工程指示 / 要求簡箋(E.I.)

工程指示編號：EI / 5765 / 23

工程名稱：將軍澳日出康城 11

工程項目：幕牆 唧膠標準(扣蓋位)

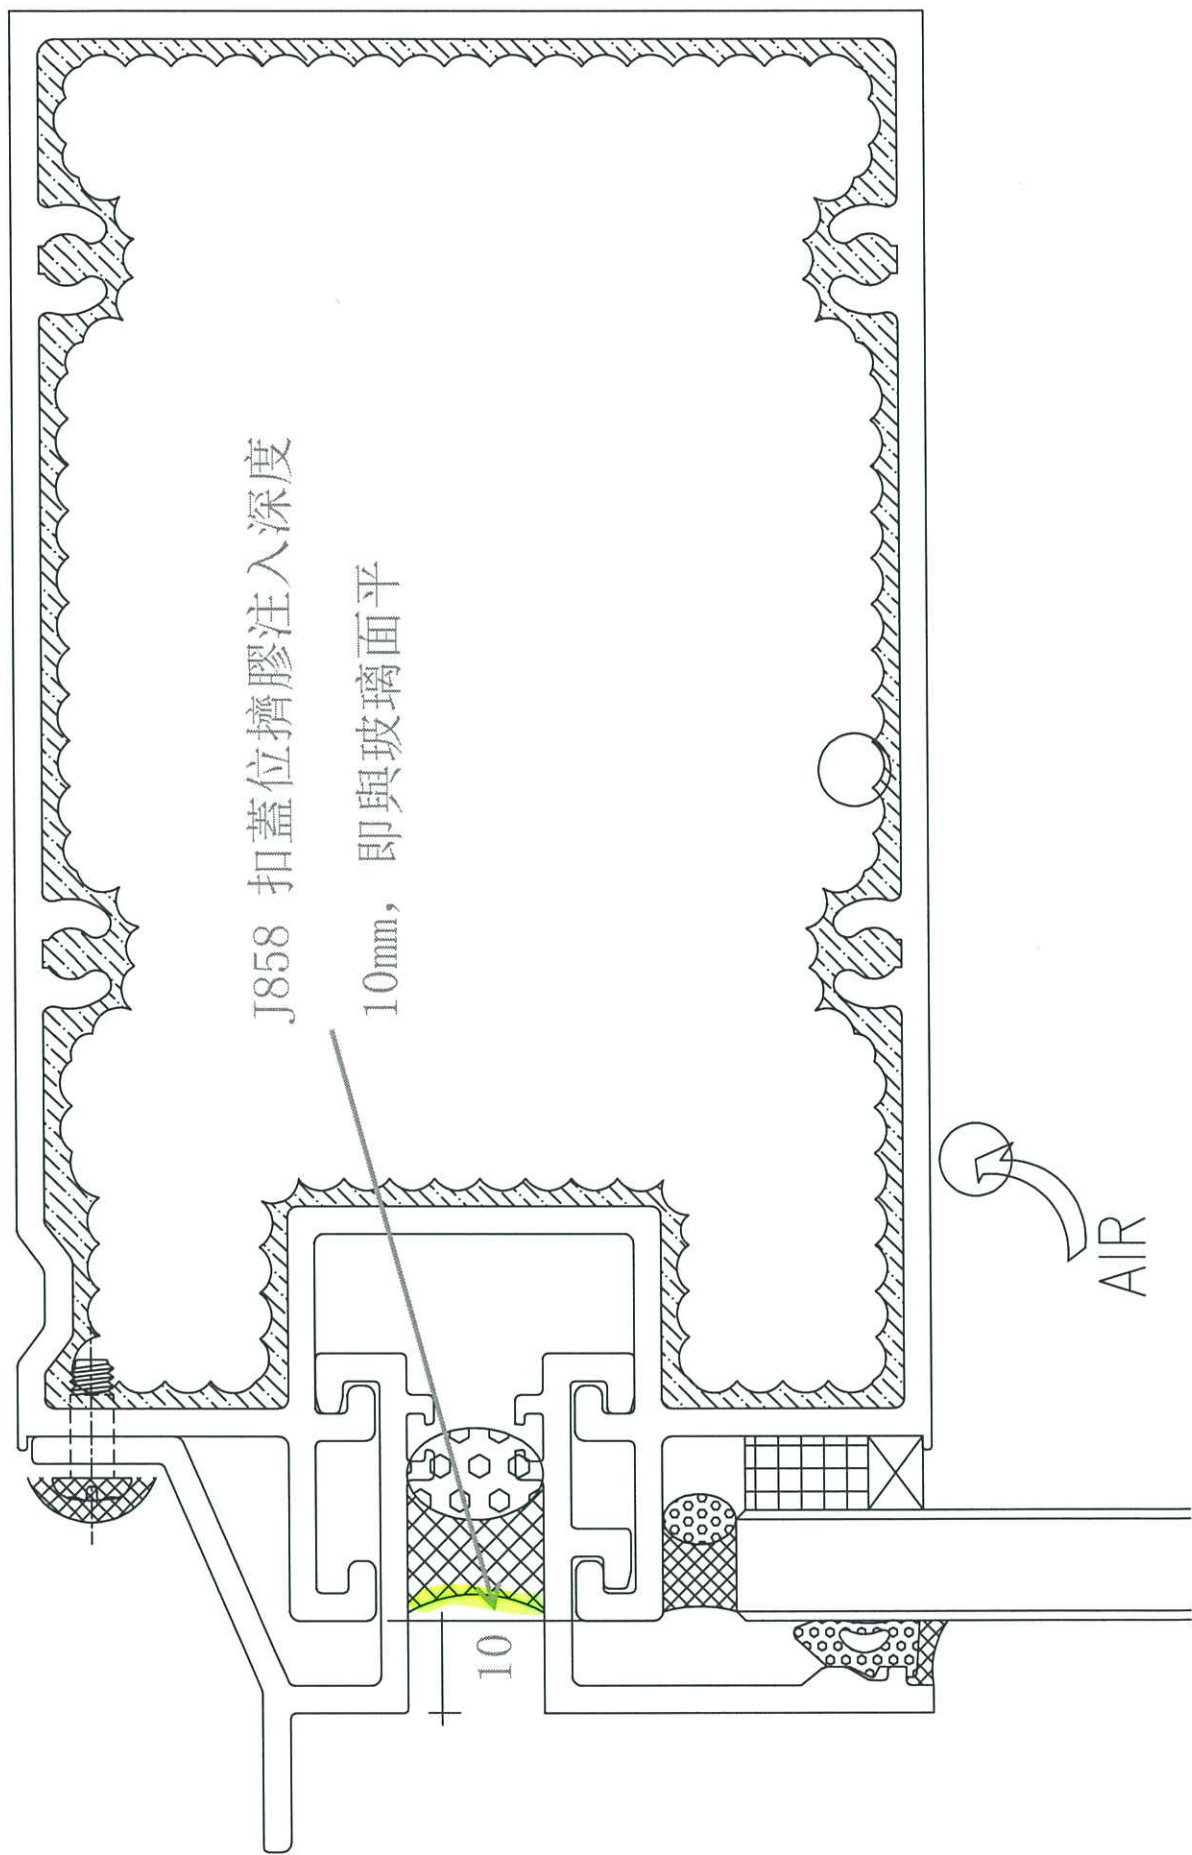
J858 扣蓋位擠膠注入深度
10mm, 即與玻璃面平

1. 請按附件標準執行;
2. 未唧膠按此做。已上架的不修改;
3. 大圖再修改。

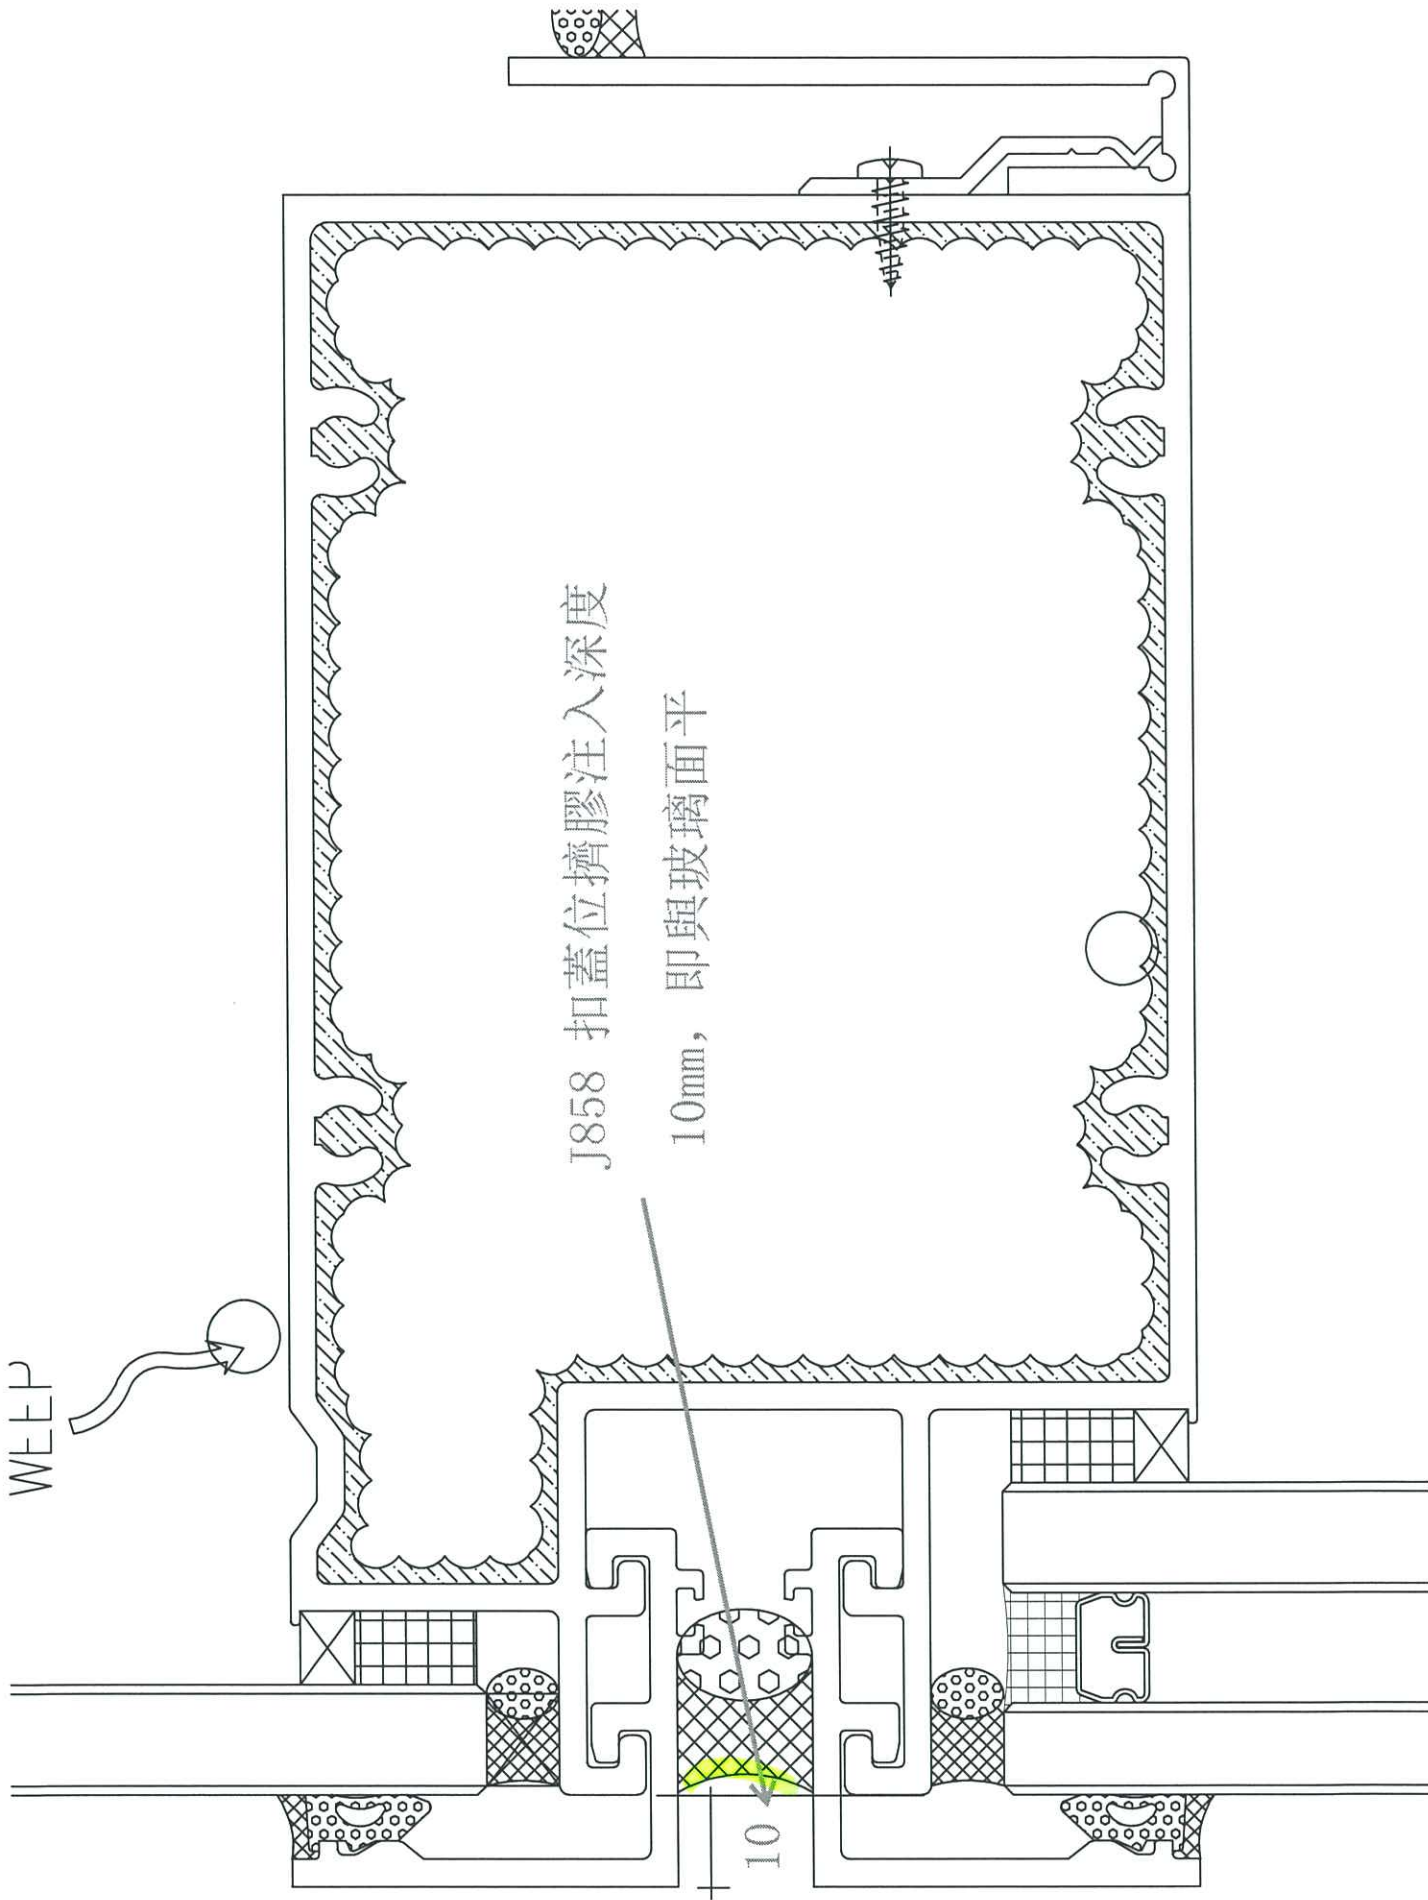
J858 扣蓋位擠膠注入深度

10mm, 即與玻璃面平
